PM – KONSEKVENSN AV TILLRINNING OCH TOPOGRAFI

Figur 3 - Topografi med lågpunkter och tillrinning (Scalego)

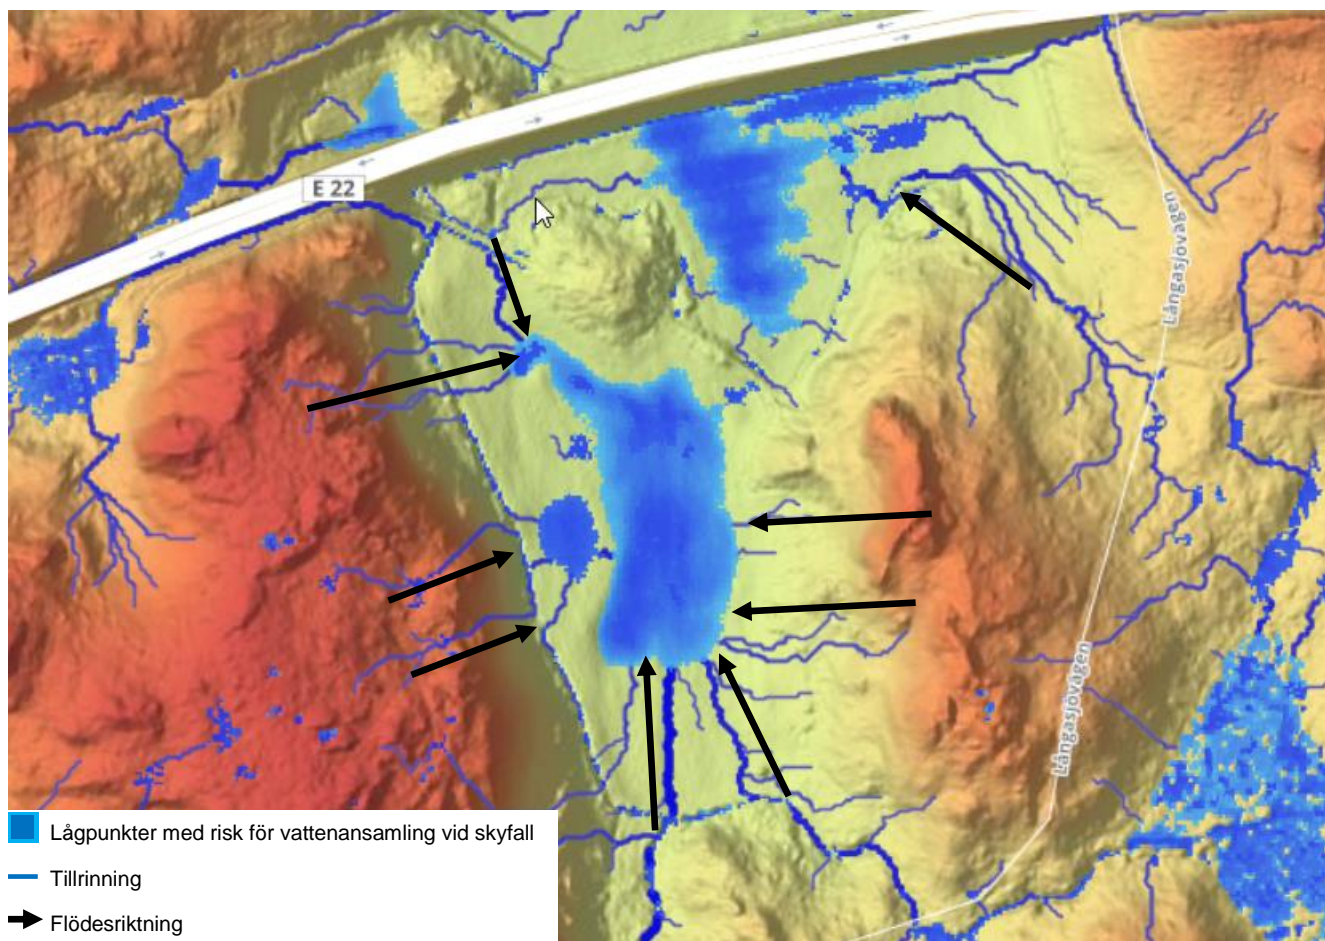
Planområdet är i förhållande till dess omgivning mycket lågt beläget med tillrinning från ett relativt stort avrinningsområde. Naturliga lågpunkter medför att vatten riskerar att bli stående inom planområdet där Crossbanan planeras. Genom att fylla upp området kan risken för direkt påverkan minimeras vid "normal" nederbörd, hur mycket planområdet behöver höjas upp och vilka konsekvenser detta får på omgivningen och den fortsatta avledningen av vattnet behöver utredas närmare.

Flöden och nivåer vid mer kraftig nederbörd riskerar dock att fortsatt påverka planområdet, både direkt och indirekt. Då området fungerar som en naturlig uppsamlingsplats för ett större avrinningsområde kan stora mängder vatten behöva hanteras, framförallt vid mer extrem nederbörd. Även om planområdet höjs upp kommer tillrinningen till området vara oförändrad vilket innebär att samma volymer kommer att belasta området kring upphöjningen vilket vidare riskerar att medföra mer koncentrerade vattenansamlingar.

Att det blir en påverkan har framkommit av dagvattenutredningen men vad konsekvenserna av detta kan bli behöver mer noggrant ses över för att säkerställa hur planen fungerar vid belastning av nederbörd.

Figur 4 - Avrinningsområde vid "normal" nederbörd mot aktuellt utredningsområde (Scalego)

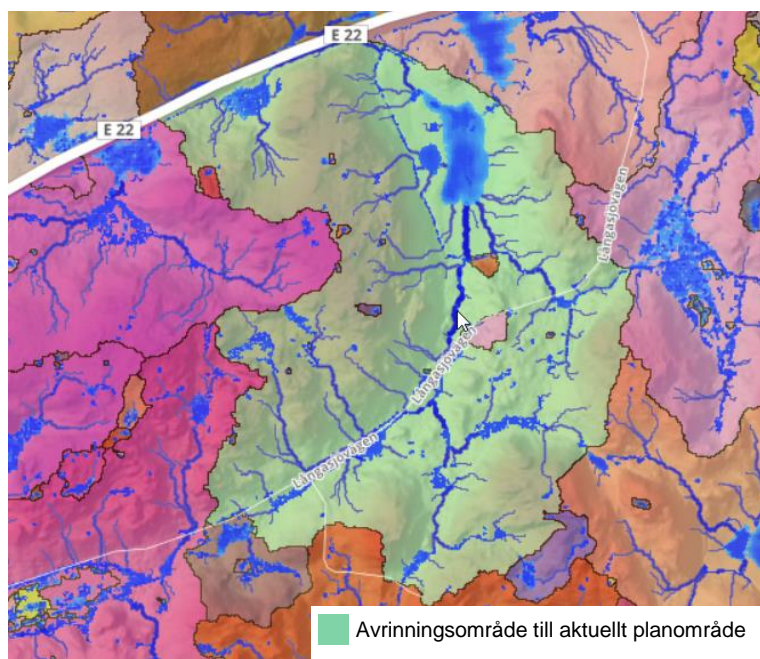
Avrinningsområdet till det nu aktuella utrednings- och planområdet är redan vid mer normal nederbörd förhållandevis stort vilket innebär att även mindre nederbörds-mängder generera tillrinning till planområdet.

Vid mer extrem nederbörd är området som avvattnas till planområdet ännu större vilket i sin tur genererar större flödes-volymer med tillrinning mot planområdet.

Vilka konsekvenser detta får på planen behöver utredas närmare för att säkerställa lämpligheten utifrån nu gällande förutsättningar och risker.
